PRODUKT P	AVD. 0	GRUPP 08
BETR. Modifiering av avdragare 999 2261-9		NR. 98 DATUM Mars 82

Service meddelande

Modifiering av avdragare 999 2261-9

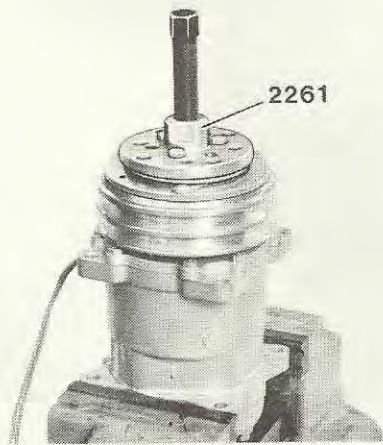
För att kunna använda avdragare 2261 även för att dra av kopplingen på Sankyo-kompressorn (finns endast på Dieslbilar med AC) behöver tre hål borraras i plattan. (Ändringen är införd på nya verktyg).

Avdragaren används som bilden visar.

Modifiera avdragaren så här:

Klipp ut bormallen. Placera bormallen på avdragarens undersida och märk ut hålen. Borra de tre utmärkta hålen med 7:mm borrhål.
